(仮称) 肥薩ウインドファーム
環 境 影 響 評 価 準 備 書
補 足 説 明 資 料

令和 5 年12月

電 源 開 発 株 式 会 社

風力部会 補足説明資料 目次

図 2 水質調査地点集水域図
(東側)

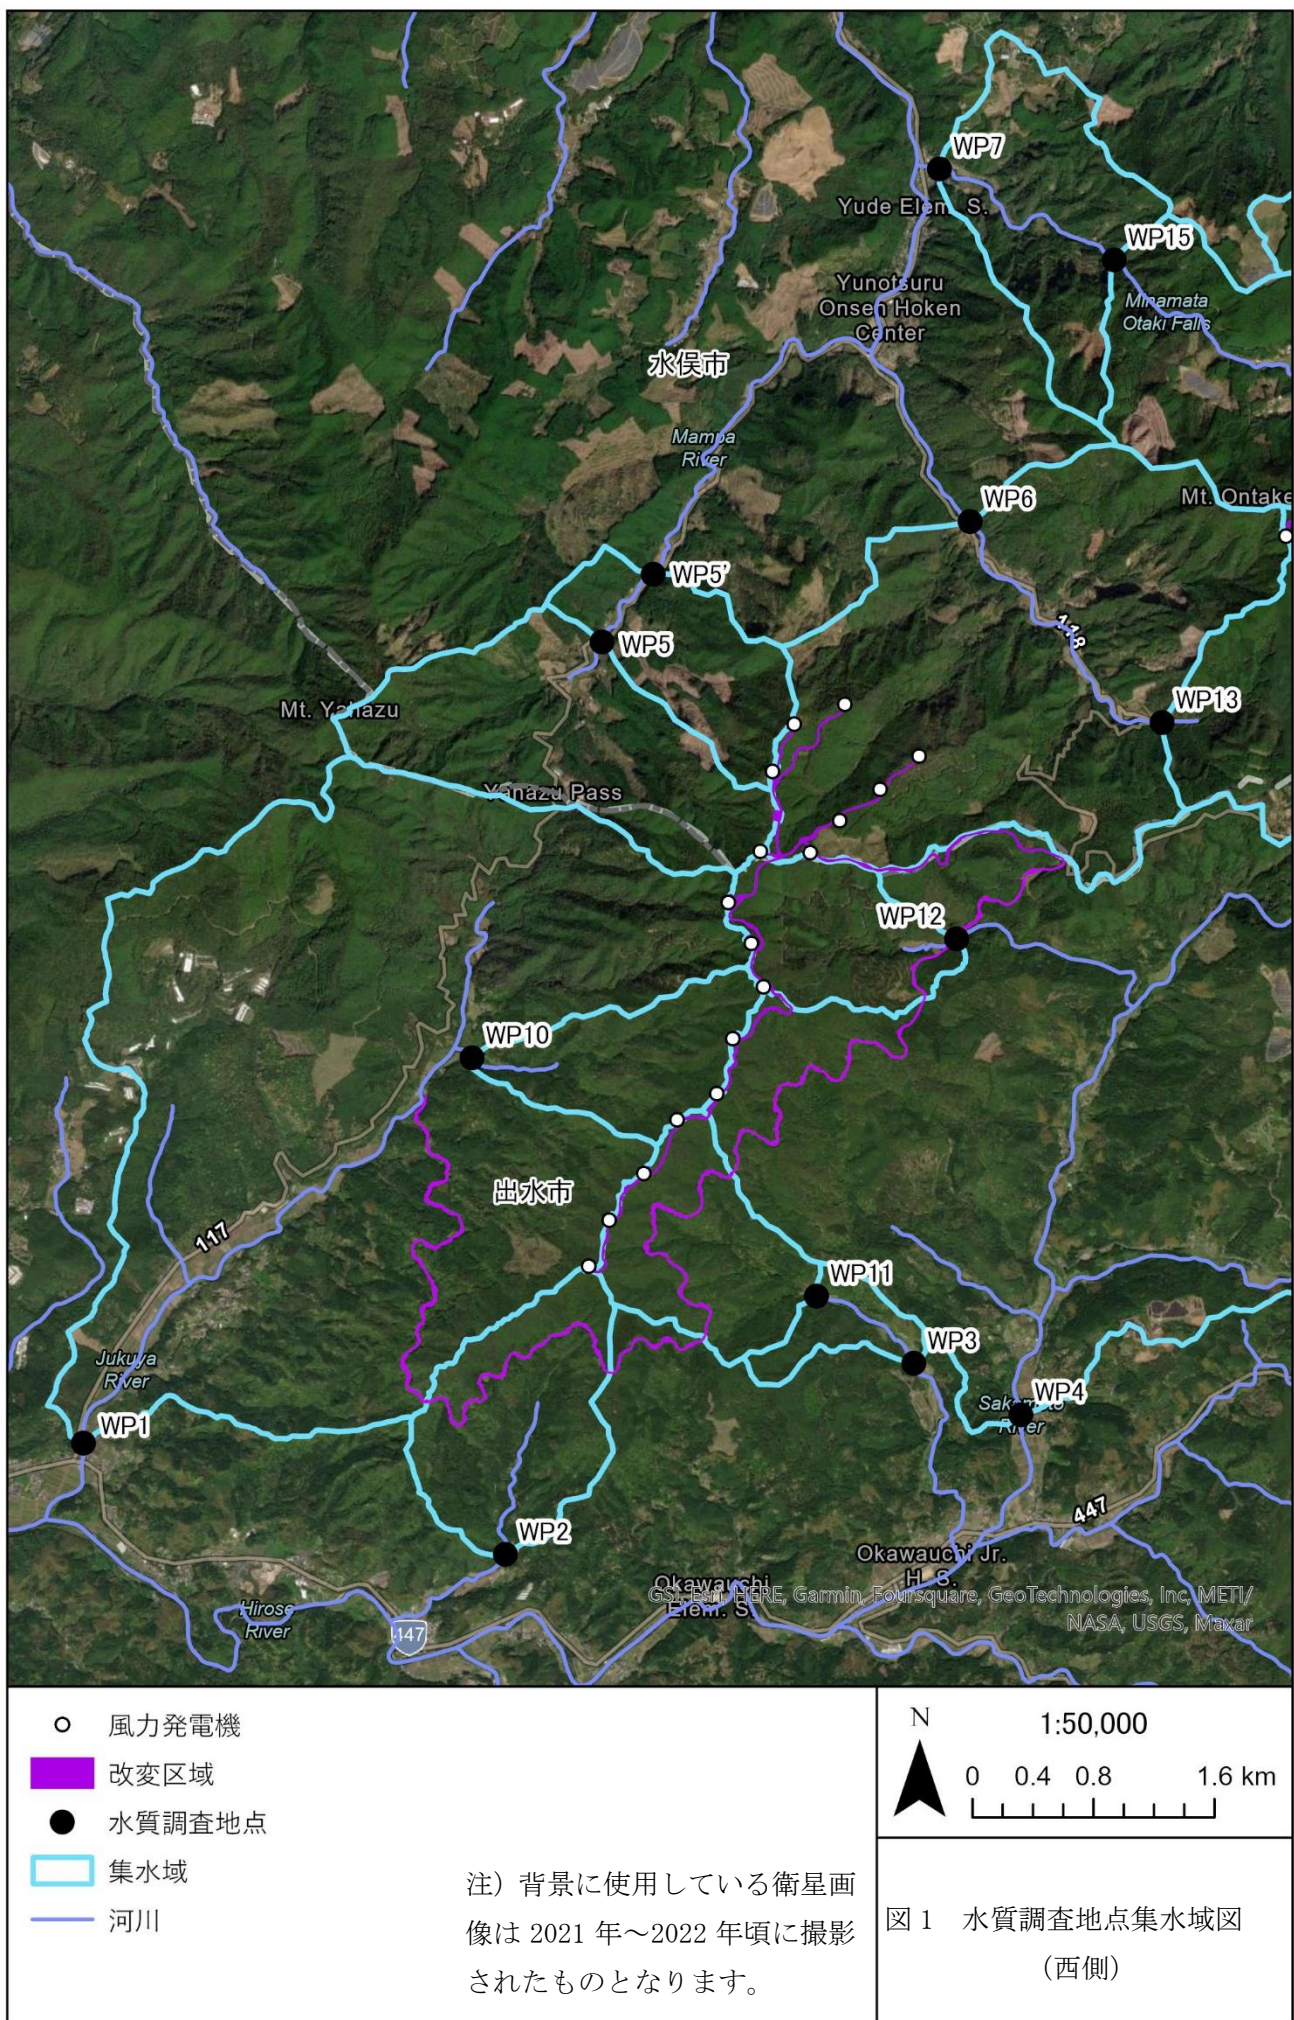
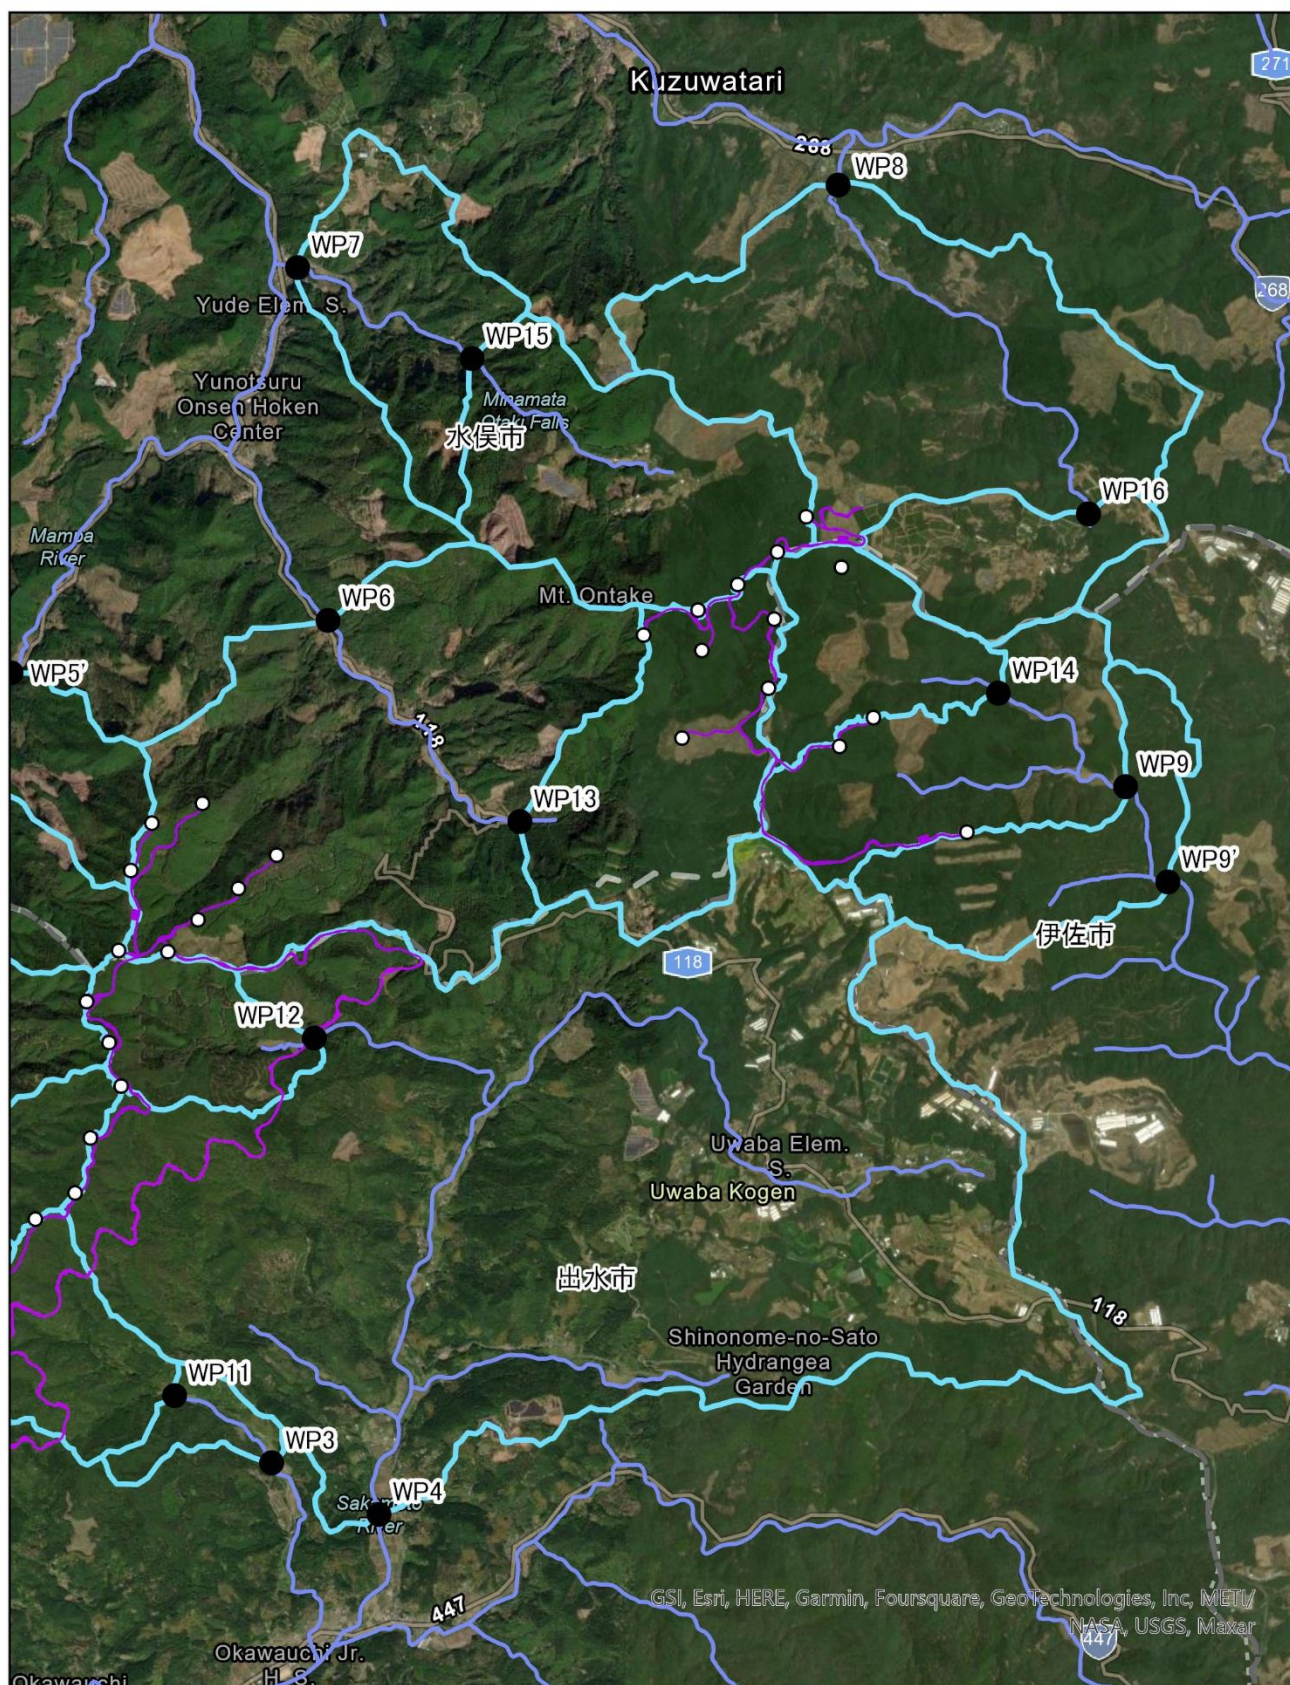
航空写真を拝見しますと、風車の建設予定地の近傍に多数の裸地がみられます。これらはもちろん事業とは無関係だとは思いますが、降雨時の濁水の発生など、影響を受けそうな土地のように思えます。これらの裸地について、その成因を含め情報はないのでしょうか。

図1及び図2に衛星画像を背景にした各調査地点の集水域を示しており、複数個所で伐採の様子が確認されます。これらの伐採については、本事業によるものではなく、具体的な成因は把握しておりませんが、WP14の集水域内においても伐採箇所が確認されるほか、降雨時調査時においても伐採箇所から濁水が流入していた様子が確認されており、WP14における降雨時調査での水の濁りの値の上昇は、伐採による影響を受けていたものと考えています。

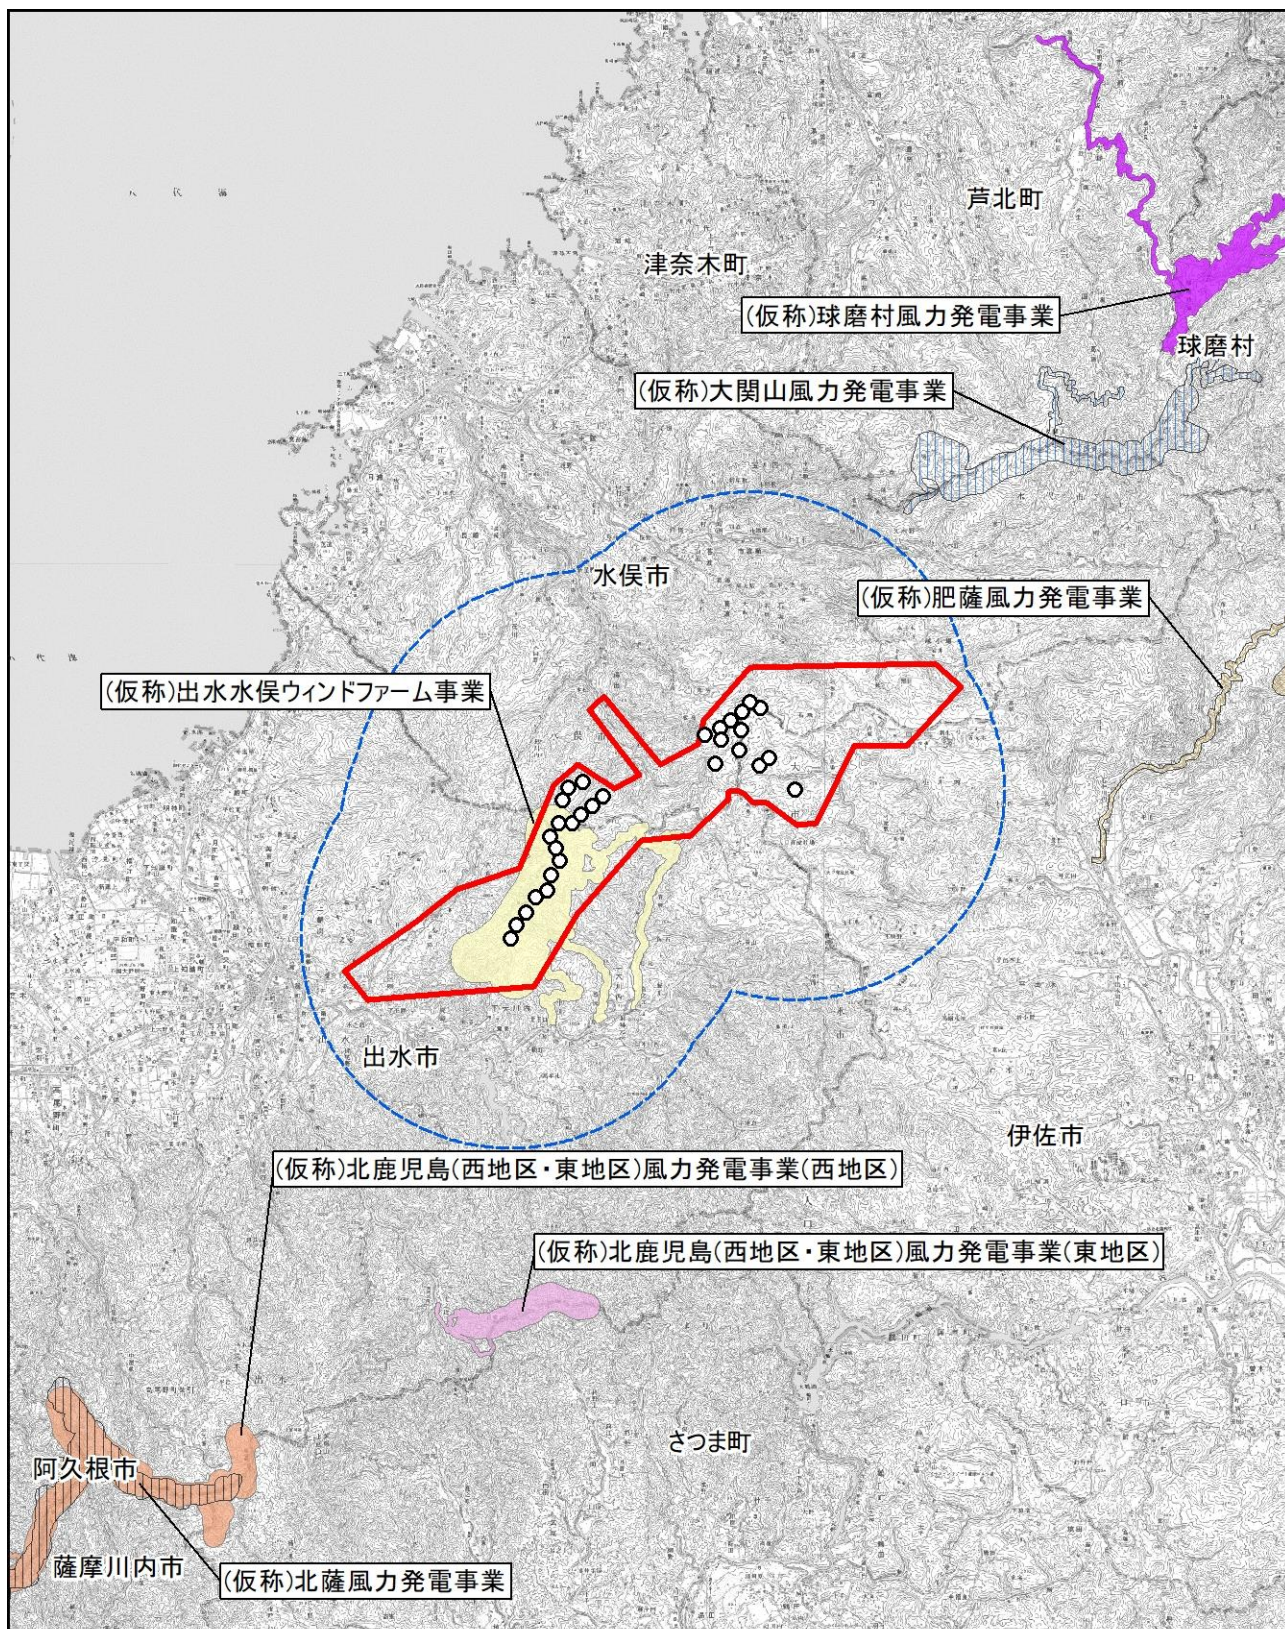
【図について】「図 2.2-11」において「（仮称）球磨村風力発電事業」の吹き出し位置がずれていませんか。

修正した図は次ページに示すとおりです。
